贺州市合源粉体开发有限责任公司
贺州市平桂区望高镇合源大理石矿
矿山地质环境保护与土地复垦方案

《贺州市平桂区望高镇合源大理石矿
矿山地质环境保护与土地复垦方案》专家初审意见

按专家意见修改说明

图 2-1-1 矿区周边采矿权分布示意图

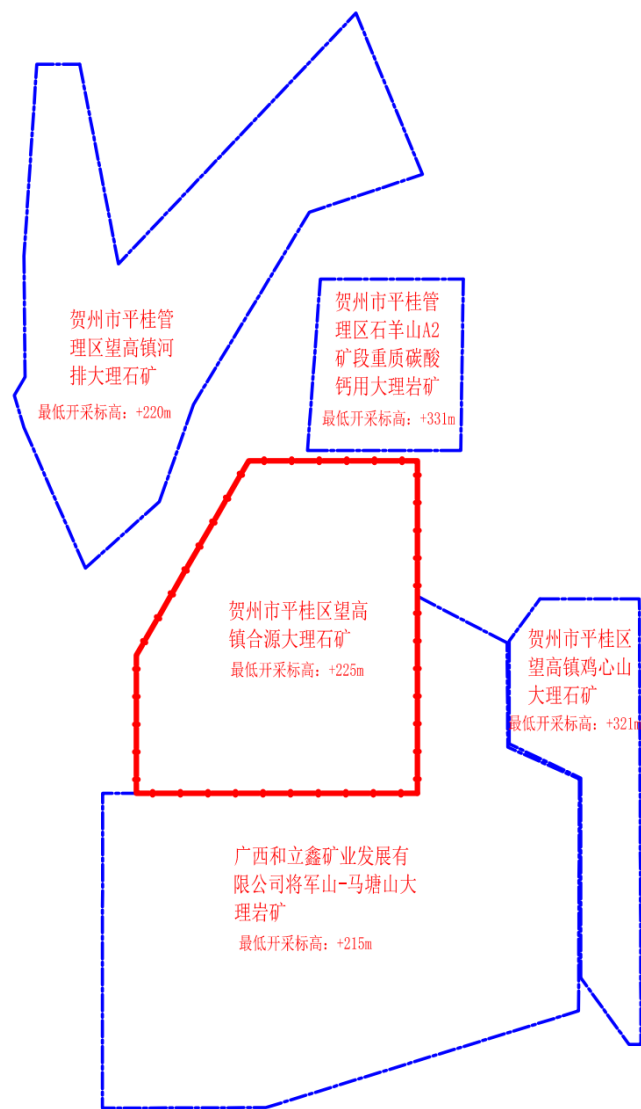
4、图 2-1-1 矿区周边采矿权分布示意图，要补充各个采矿权设计最低开采标高。在附图 1、附图 2 中补充注明周边相邻采矿权设计最低开采标高。
